**Avis délibéré sur le projet de mise en compatibilité
par déclaration de projet
du plan local d'urbanisme (PLU) de Changé (72)
en vue de l'implantation d'une centrale photovoltaïque au sol
au lieu-dit « Les Brosses »**

N° : PDL-2024-8222

La MRAe Pays de la Loire a délibéré par échanges électroniques comme convenu lors de sa réunion collégiale du 12 décembre 2024 pour l'avis sur le projet de mise en compatibilité du PLU de Changé par déclaration de projet pour l'implantation d'une centrale photovoltaïque au sol au lieu-dit « Les Brosses » en Sarthe (72).

Projet d'évolution du plan de zonage (source : notice de présentation page 49)

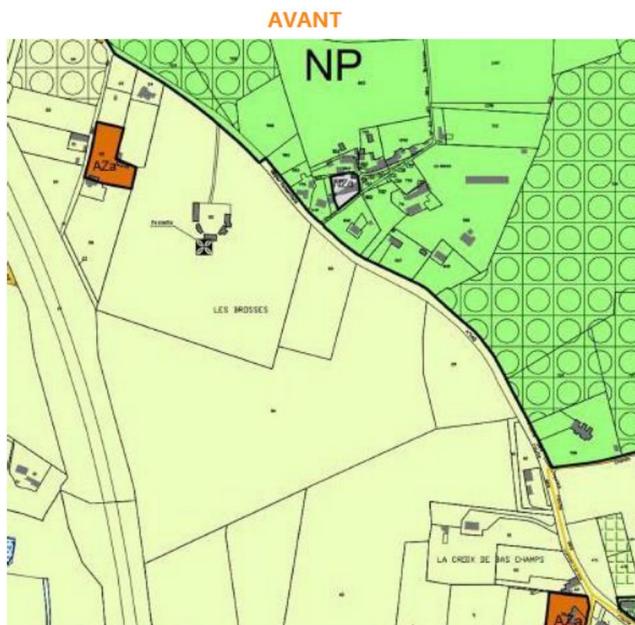
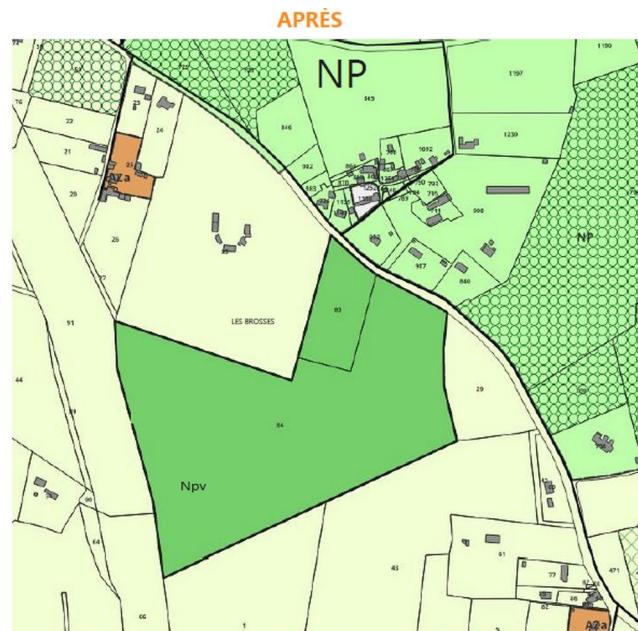
Mais ce qui est attendu du présent dossier d'évaluation environnementale de la mise en compatibilité du PLU c'est d'évaluer les incidences en matière de consommation d'espace du projet de mise en compatibilité du PLU. Or, dans sa rédaction proposée, le règlement de la zone Npv ne garantit pas dans le PLU le respect des dispositions du décret et de l'arrêté du 29 décembre 2023. Il est donc susceptible d'autoriser la construction de parcs photovoltaïques qui seraient considérés comme consommateurs d'espaces naturels, agricoles et forestiers. En l'état, le projet de mise en comptabilité doit donc être considéré comme potentiellement générateur de consommation d'espaces.

La MRAe recommande de compléter le règlement de la zone Npv avec l'exigence du respect du décret et de l'arrêté du 29 décembre 2023. À défaut, la notice de présentation doit être revue avec la mention d'une potentielle consommation d'espace à hauteur de la superficie du secteur Npv créé.

Extrait du projet d'OAP (source : notice de présentation page 54)

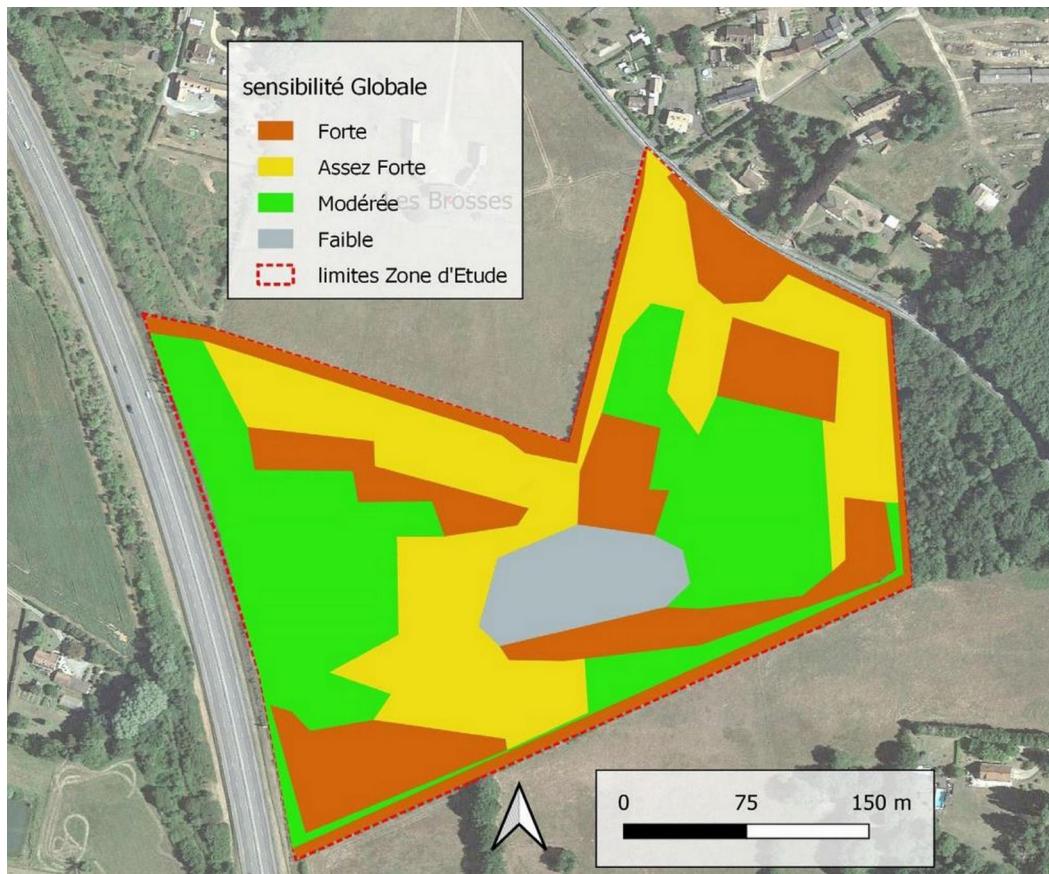
Cette obligation est prise en compte par le projet de mise en compatibilité via l'OAP, qui prévoit un retrait de 50 m de la « zone d'implantation potentielle des panneaux photovoltaïques » vis-à-vis du boisement. Ainsi, le débroussaillement ne portera pas atteinte à la forêt. Toutefois, il portera atteinte aux fourrés qui sont l'habitat, le lieu de nourrissage ou de reproduction de plusieurs espèces à enjeux identifiées.

De plus, les obligations légales de débroussaillement ne s'appliqueront pas uniquement dans la bande de 50 m en pourtour de la forêt mais aussi sous les panneaux photovoltaïques et sur tout leur pourtour. De façon indirecte, elles sont donc susceptibles de générer la destruction des habitats et espèces à enjeux qui se trouvent sur toute la zone d'implantation potentielle des panneaux et jusqu'à 50 m au-delà (y compris hors du secteur Npv). Cette incidence n'est pas évaluée par le dossier. Pour garantir la préservation des secteurs à enjeux identifiés dans l'analyse

de l'état initial de l'environnement (cf. paragraphe 2.1 ci-dessus), il conviendrait que la zone d'implantation potentielle des panneaux photovoltaïques définie par le projet d'OAP reste en tout point éloigné de plus de 50 m de ces secteurs.

La MRAe recommande de compléter l'évaluation environnementale de la mise en compatibilité avec une évaluation des atteintes potentielles aux espèces à enjeu de préservation en lien avec les obligations légales de débroussaillage susceptibles de s'appliquer sur toute la zone d'implantation potentielle des panneaux photovoltaïques définie par l'OAP et dans un rayon de 50 m autour des installations.
